Dato: 15.05.2014
Vår ref.: 2014/13126-5
Saksbehandlar: annvabo
Dykkar ref.: «REF»

Fråsegn til detaljplan for Svena fritidsområde - Radøy kommune

Planmaterialet

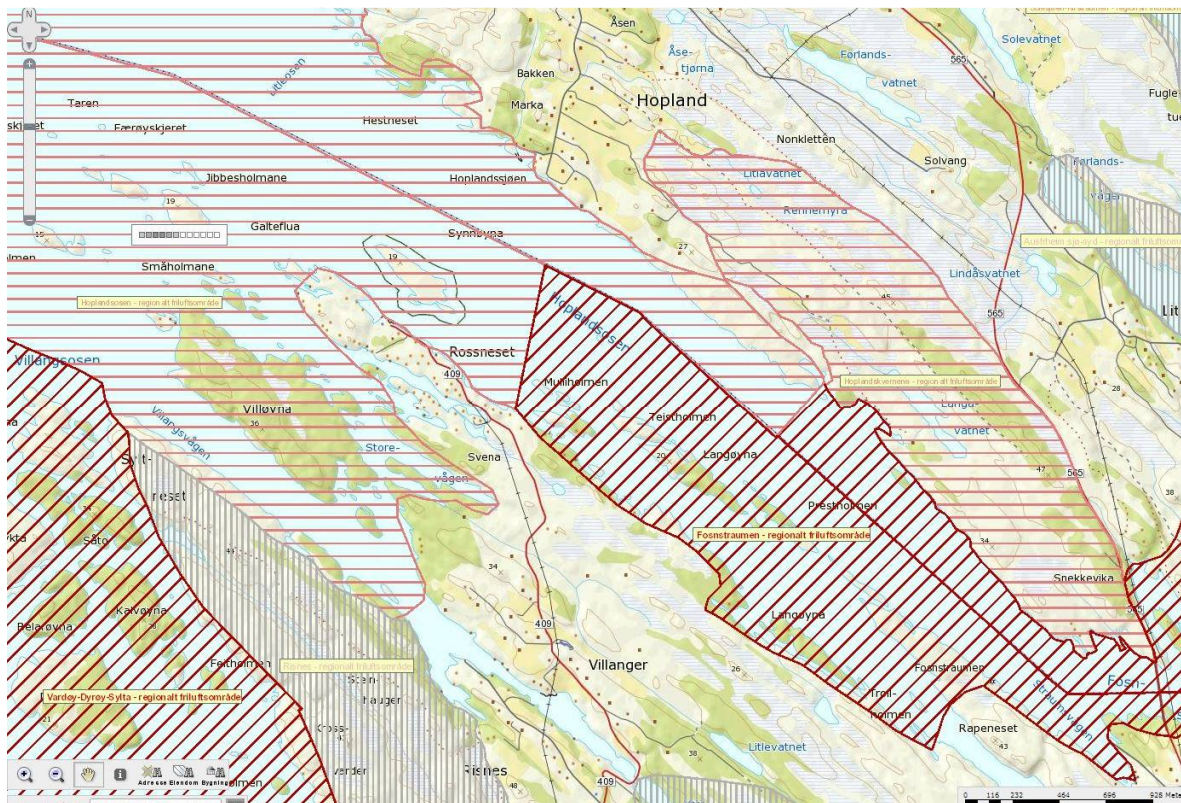
Planmaterialet er mangelfullt og vanskelig tilgjengeleg. Planomtala er delt i to, med planomtale frå 2008 og tilleggsplanomtale frå 2014. Dette gjer det svært tidkrevjande å setje seg inn i kva som er gjeldande planforslag. Det er og nytta ulike omgrep i plankart og føresegner, og vi saknar dokumentasjon og vurdering av ei rekke områder.

- Til ei ny høyring må planmaterialet tilarbeidast, og plankart og føresegner må endrast slik at dei samsvarar. Sjå meir konkret kva som må vere med i nytt planmateriale under kvart temapunkt.
